Commune de  
Saint-Geniès-des-Mourgues

## PLAN LOCAL D'URBANISME (P.L.U.) MODIFICATION N°1

### 1- Notice / compléments au rapport de présentation

## Principes d'aménagement

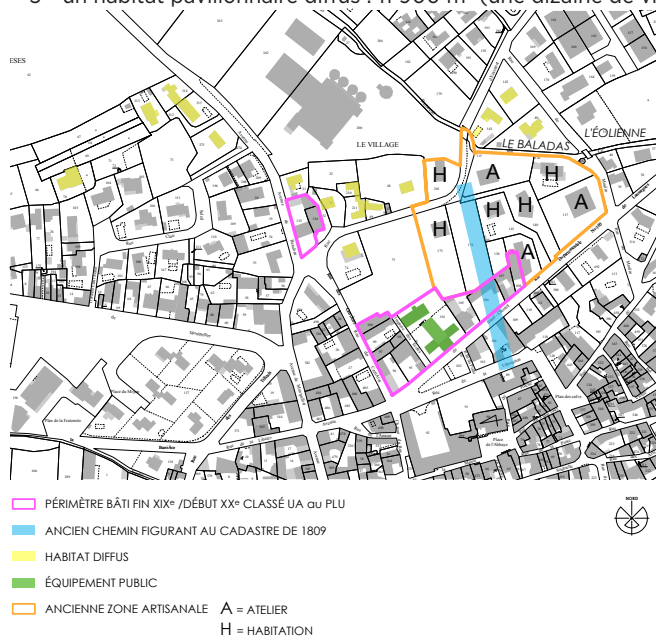
Les implantations des constructions doivent composer des fronts bâtis afin d'offrir une lecture urbaine depuis la rue d'Encornet et les espaces collectifs :

- implantation frontale sur la placette centrale, avec jardinets en partie arrière ;
- implantation frontale sur la rue d'Encornet.

Zonage actuel

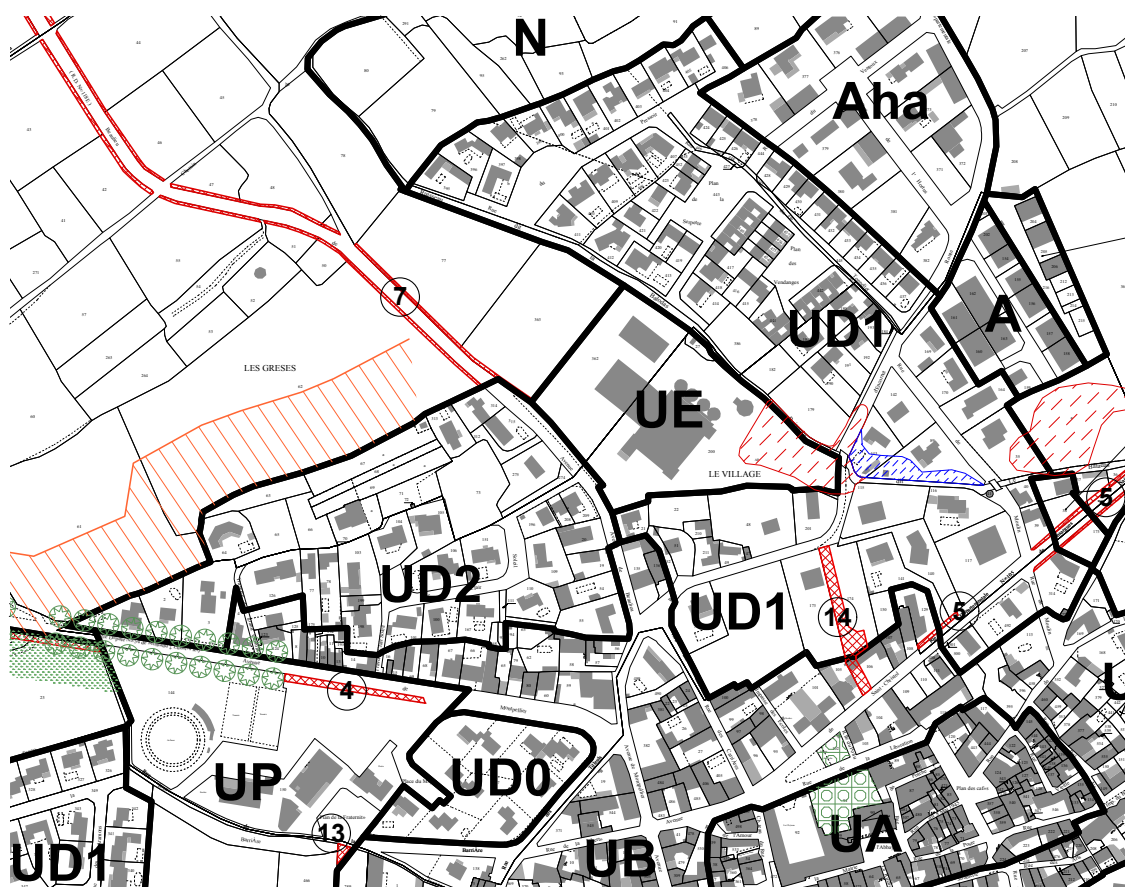
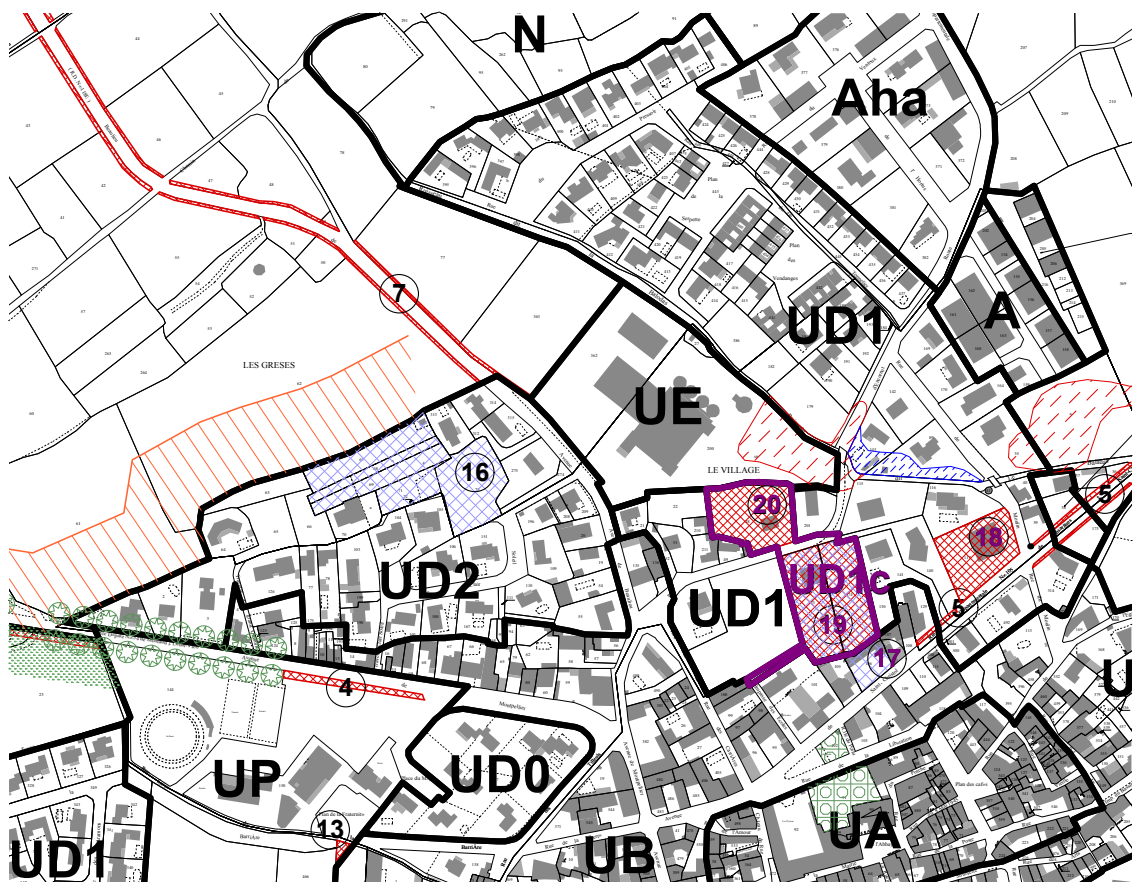
- Les Orientations d'Aménagement et de Programmation avec ajout d'une **OAP sur les parcelles AP173, AP174 et AP48 du secteur Encornet** ;
- Le **plan de zonage** par la création d'un secteur UD1c et l'identification graphique des **réserves d'emplacements pour création d'un programme de logement et des servitudes de localisation** ;
- Le **règlement** précisant **les espaces de pleine terre** en UD1c, et les **règles d'implantation** en UD1c, les **accès et les voiries** en UD1c ;
- La **liste des emplacements réservés** est modifiée par la **suppression de l'ER 14**, et est complétée par :
  - > **les servitudes de localisation n°16 (voirie à Clair Soleil), 17 (voirie et parking à Encornet)**
  - > **les réserves d'emplacements n°18 (AP117) n°19 (AP173 et AP174) et n°20 (AP48) pour création d'un programme de logement.**

**Zonage projet**

Zonage et protection patrimoniale - AVANT

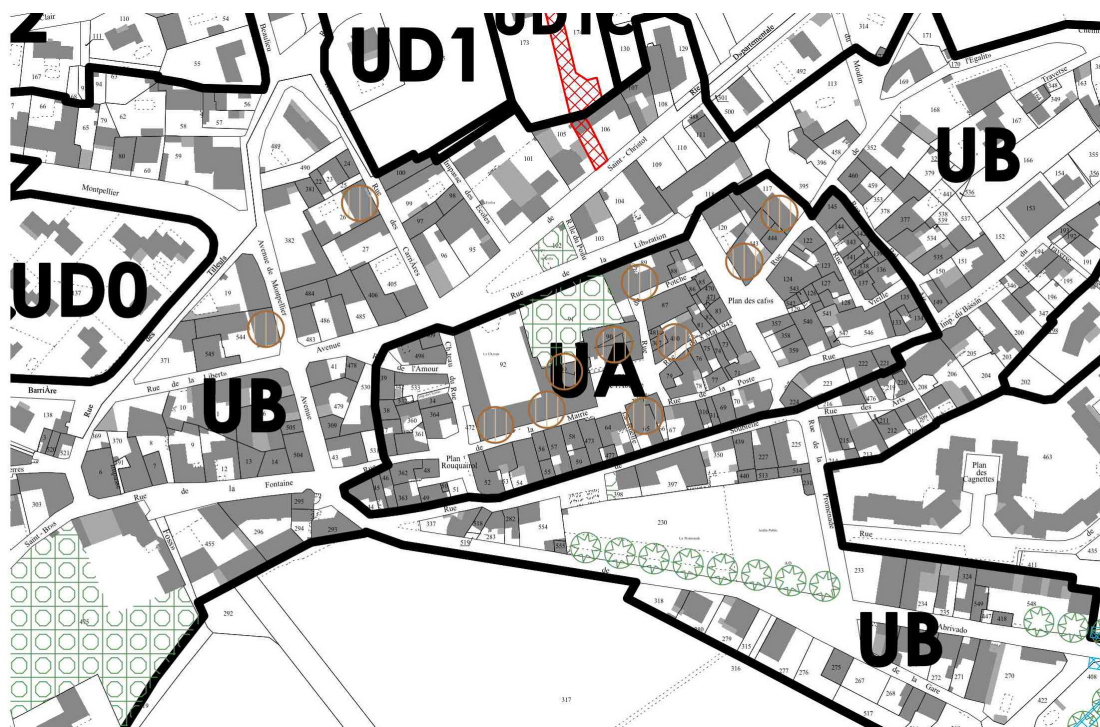
- Zonage : localisation les éléments du patrimoine identifiés au titre de l'article L.151-19 du CU
- Règlement : articles 2 et 11 en UA et création d'une annexe patrimoniale du règlement.
